OGGETTO: “Progetto per la realizzazione di un impianto agrivoltaico di potenza picco pari a 15,847 MWp e potenza in immissione di 14,800 MW integrato da un sistema di accumulo di 5,00 MW, denominato “H269 – C.DA BELICE” sito nel comune di Petralia Sottana (PA) e relative opere connesse ubicate nei comuni di Petralia Sottana (PA), Castellana Sicula (PA), Villalba (CL)”.

Procedimento: Procedura di Valutazione impatto ambientale (VIA) ai sensi dell’art. 23 del D.Lgs. 152/06 e ss.mm.ii., Provvedimento autorizzatorio unico regionale (PAUR) ai sensi dell’art. 27-bis del D.Lgs 152/2006 e ss.mm.ii.

PARERE C.T.S. n. 588/2026 del 12/06/2026

Commissione Tecnica Specialistica – CP 3084 – PA_056_IF03084 - Progetto per la realizzazione di un impianto agrivoltaico di potenza picco pari a 15,847 MWp e potenza in immissione di 14,800 MW integrato da un sistema di accumulo di 5,00 MW, denominato “H269 – C.DA BELICE” sito nel comune di Petralia Sottana (PA) e relative opere connesse ubicate nei comuni di Petralia Sottana (PA), Castellana Sicula (PA), Villalba (CL).

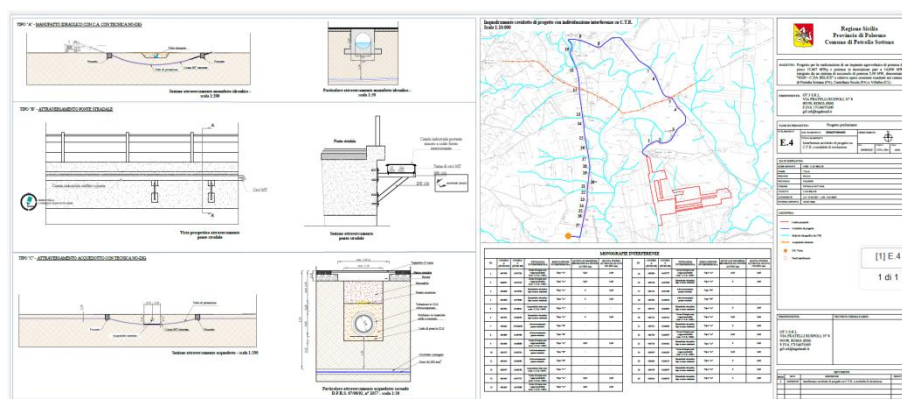
CRITICITÀ 5 - Occorre produrre una, o più, rappresentazioni cartografiche su scala adeguata nella quale deve essere adeguatamente segnalata/rappresentata la presenza, nell’area di progetto nonché nelle aree limitrofe, di eventuali bacini idrici, impluvi, beni paesaggistici, muretti a secco, edifici rurali, beni monumentali, manufatti, ecc..

Il proponente dichiara che *“Si rimanda all’elaborato descrittivo “P.19 – Layout impianto agrivoltaico su bacini idrici, impluvi, muretti a secco, ecc..” (RS06EPD0037A0)”*.

➤ **P.5 – Layout impianto agrovoltaico su ortofoto” (RS06EPD0023A0)**

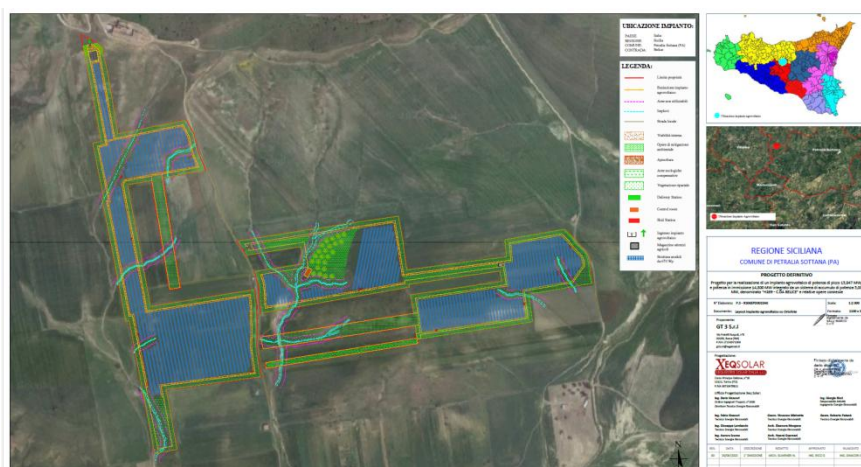
CRITICITÀ 18 - Devono essere prodotti: (i) allegati grafici (planimetria, profili, sezioni) relativi alle modifiche della morfologia (movimenti di terra, viabilità esistente e di progetto ecc.) corredati dal calcolo degli scavi e dei riporti; (ii) allegati grafici relativi alla modificazione della compagine vegetale; (iii) allegati grafici relativi alle modificazioni dello skyline naturale e antropico.

CONSIDERATO CHE il proponente dichiara che non sono previste modificazioni significative della morfologia dei terreni interessati, in quanto le strutture di sostegno dei moduli fotovoltaici e la recinzione saranno infisse direttamente nel terreno e gli scavi saranno limitati principalmente alla posa dei cavidotti e alle opere accessorie.

CONSIDERATO CHE il proponente richiama la tavola “P.5 – Layout impianto agrovoltaico su ortofoto” (RS06EPD0023A0), nella quale sono rappresentate le opere di progetto, le aree agricole, le fasce di mitigazione, le aree ecologiche compensative e le ulteriori sistemazioni vegetazionali previste.

“S.I.A. 52 – Studio e verifica dell'effetto cumulo su base I.G.M.” (RS06SIA0048A0);

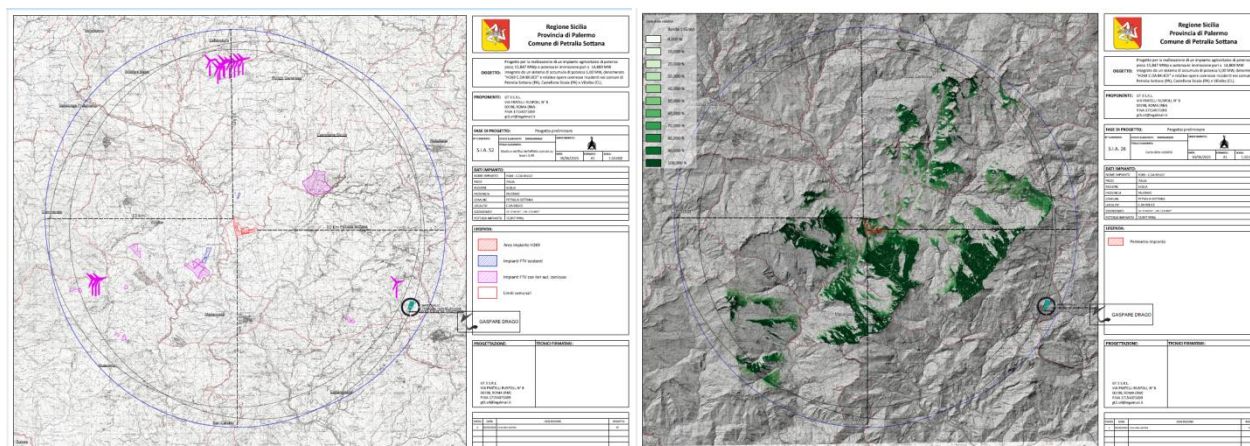
ogni ulteriore informazione utile a poterne valutare l'effetto cumulo. Dovrà essere prodotta una specifica relazione, corredata da elaborato planimetrico, volta, fra l'altro, a dimostrare gli assunti del proponente in ordine ai potenziali impatti cumulativi riferiti a tutte le componenti ambientali.
